**INFORME DE HITO DE CONTROL
N° 033-2023-OCI/5353-SCC**

**OBRA “REHABILITACIÓN DEL LOCAL ESCOLAR N° 064,
DEL CENTRO POBLADO PAJARITOS DEL DISTRITO DE
CANOAS DE PUNTA SAL, PROVINCIA DE
CONTRALMIRANTE VILLAR - TUMBES”**

HITO DE CONTROL N° 2 – EJECUCIÓN DE OBRA

Imagen n.º 18
Detalle de vigas de cierre (plano E-09)

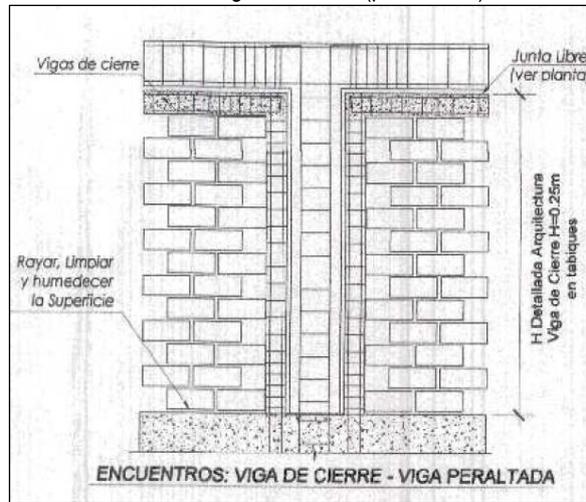
La Comisión de Control en la visita de inspección física realizada a la Obra el 31 de agosto del 2023²⁴, pudo advertir que en los muros internos ubicados entre el eje "B-B" y "C-C" del primer nivel en el módulo "I", la construcción de la viga de cierre para confinar los muros internos, se está colocando tres hiladas por debajo de la parte final del muro (imágenes n.ºs 14 y 15), procedimiento que contraviene lo indicado en el detalle "Encuentros: Viga de cierre – Viga Peraltada" del plano E-09 (folio 116) del Expediente Técnico de la Obra, y lo indicado en el numeral 29.9 de la norma técnica E.070 que señala: "**Los arriostres podrán estar compuestos por la cimentación, las columnas de confinamiento, las losas rígidas de techo (para el caso de muros portantes), las vigas soleras (para el caso de cercos, tabiques y parapetos) y los muros transversales**".

Cabe mencionar que, el residente de Obra en el numeral 4 de Acta de Inspección física n.° 003-2023-GRT/OCI-SCC-004 de 31 de agosto del 2023, señaló: “Las vigas en los muros interiores no están considerados en los planos, y las han colocado con la finalidad de confinar los muros y que por proceso constructivo no se ha podido colocar en la parte terminal del muro, porque no se podrían vaciarlos, sino que se colocaron un poco más abajo del techo” (imágenes n.os 14, 15, 16 y 17)²⁵.

Al respecto, la Comisión de Control advierte la ejecución de trabajos en la construcción de las vigas de cierre en la parte terminal de los muros internos, inobservando lo indicado en el Expediente Técnico de la Obra y normativa aplicable; lo que podría generar el riesgo de que la parte superior del muro no se confine, y el posible desprendimiento del muro ante un movimiento sísmico.

29.9 Los arriostres podrán estar compuestos por la cimentación, las columnas de confinamiento, las losas rígidas de techo (para el caso de muros portantes), las vigas soleras (para el caso de cercos, tabiques y parapetos) y los muros transversales.
